Syndicat Mixte Bugey - Côtière - Plaine
de l'Ain
Château de Chazey-sur-Ain
01150 CHAZEY-SUR-AIN

Objet : Avis de la CLE de la basse vallée de l'Ain
Dossier : Projet de modification n°1 du SCOT BUCOPA
Annexe : Tableau d'analyse du projet

Ambérieu-en-Bugey, le 18 août 2022

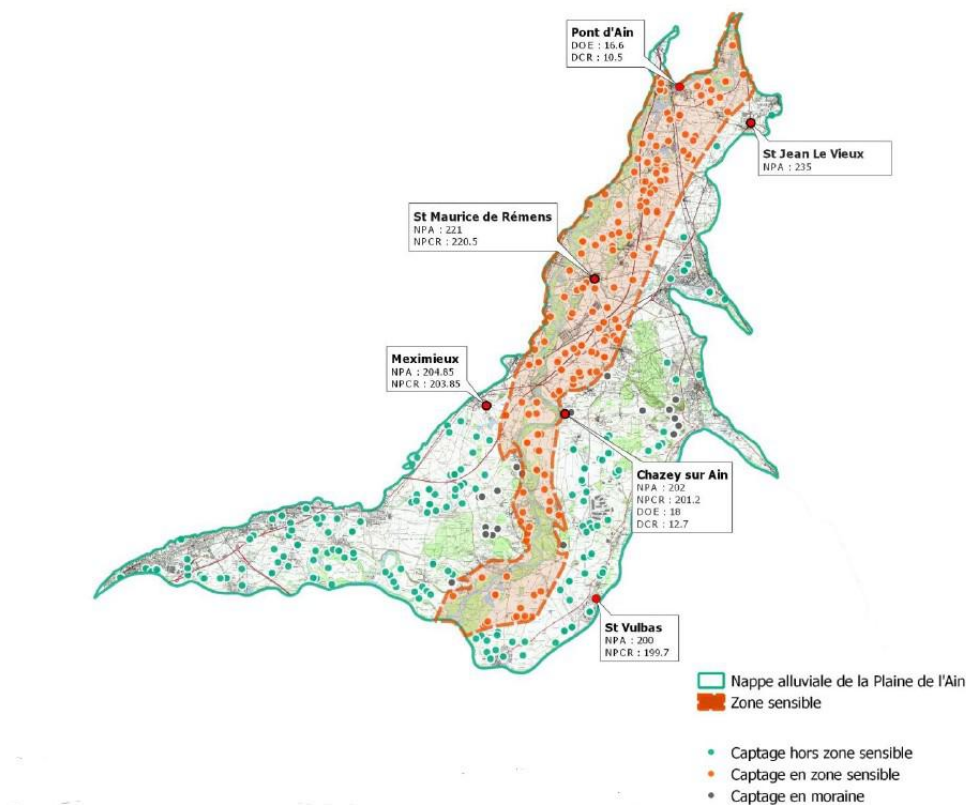
Dans la modification M24, il est question de « développer localement la géothermie sur nappe notamment pour les opérations de logements collectifs ». Par ailleurs, l'évaluation environnementale présente, en page 31 une carte du potentiel géothermique du meilleur aquifère en région Rhône-Alpes. **Cette carte place la nappe alluviale de l'Ain comme ayant un fort potentiel géothermique. Cependant, la nappe alluviale de l'Ain, est déjà en déséquilibre quantitatif important.** Le PGRE ainsi que le SAGE ont pour objectif général d'assurer l'équilibre de l'utilisation de la ressource en eau. Cela se traduit notamment au travers de la disposition de mise en compatibilité 2-01 qui demande à « limiter strictement l'implantation de captages dans les zones à enjeux milieux naturels et à la périphérie des affluents présentant un étiage critique ». Le règlement renforce notamment ce principe au travers de l'article 9 « Réserver les ressources stratégiques futures au seul usage AEP ». **Cette mise en conformité implique que les nouveaux prélèvements en nappe dans les secteurs stratégiques de niveau 1, 2 ou 3 devront être exclusivement réservés à l'AEP collective publique et aux reconnaissances scientifiques et techniques, dans la limite de ses potentialités.** La CLE rappelle, que même si l'eau prélevée en nappe et par la suite resituée en aval, cela peut créer localement un déséquilibre de la ressource. Par ailleurs, la CLE s'inquiète de l'impact potentiel que de tels projets peuvent avoir sur la température de la nappe localement. Compte-tenu des échanges nappes-rivière qui occurrent, cela peut également impacter la thermie de la rivière d'Ain, à long terme, préjudiciable dans un contexte de changement climatique. De plus, si le forage est mal réalisé (mauvaise étanchéification, utilisation de fluides potentiellement polluants en cas de déversements en surface ou transfert vers la nappe) cela peut être une source de pollution directe. L'utilisation de cette énergie pour l'habitat collectif, et en dehors des zones sensibles reste cependant intéressante. **C'est pourquoi la CLE demande à ce que son développement soit strictement encadré** et que cela soit inscrit dans le SCOT pour

permettre de profiter de ce type d'énergie bas carbone sans que cela ne remette en cause la qualité des eaux et les autres usages qui en sont faits.
